התקנת גנרטורים למתוח נמוך

הארקת שיטה ומספר הקטבים של מפסק מחלף

תקנת לוחות במתח עד 1,000 וולט

02-18

דוגמא ליישום במקרה של פס אפס משותף

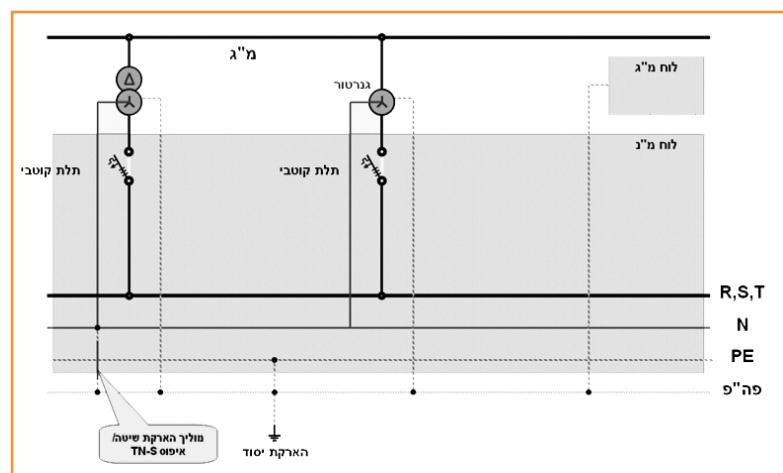
אם יש צורך לבצע הארקת שיטה ואייפוס באמצעות חיבור בין פה"פ ראשי ובין פס אפס לכל שנאי רשת בנפרד, או שאפשר להסתפק בחיבור יחיד בין פה"פ ראשי ובין פס אפס ראשי?

כמה קטבים צריכים להיות לכל מפסק מחלף בלוח ראשי קומתי ובכל לוח משנה של המיתקן? אבקש התייחסות גם לגבי מיתקן באתר רפואי, קבוצת שימוש 2, המחייב מחיצת הפרדה בין השדות.

אם פס האפס במיתקן הוא פס רציף, יש לבצע אייפוס/הארקת שיטה יחיד במבנה כפי שנקבע בתקנית משנה 40 ג' לתקנות החשמל (הארקות ואמצעי הגנה בפני חישמול במתוך עד 1,000 וולט), למעט במיתקן בו באבטחות הראשיות מותקנות הגנות זליגה.

אם במיתקן מותקנים פסי אפס נפרדים (פס אפס לכל שנאי), יש לבצע אייפוס/הארקת שיטה לכל שנאי בנפרד.

החיבור בין פס הארץקות אל פה"פ יכול להיות אחד או יותר בהתאם להחלטת מתכנן המיתקן, וב惟ד שהחיבור יהיה בר-קיימא. בהתאם לנדרש בתקנה 5 לתקנות החשמל (ארקאות יסוד), במבנה בן 4 קומות ומעלה יש להתקין מוליך נוספת במקביל למוליך הארץקה הראשי.

המפסק המחלף בלוח שבו פס האפס הוא פס רציף צריך להיות תלת-קוטבי.

יש לנוהג כפי שפורט לעיל גם בלוח בקבוצת שימוש 2, באתר רפואי, בו נדרש מחיצת הפרדה בין השדות, הן במקרה שהמחיצת אינה מפרידה בין פסי האפס בשדות השונים והן במקרה בו פסי האפס נפרדים.
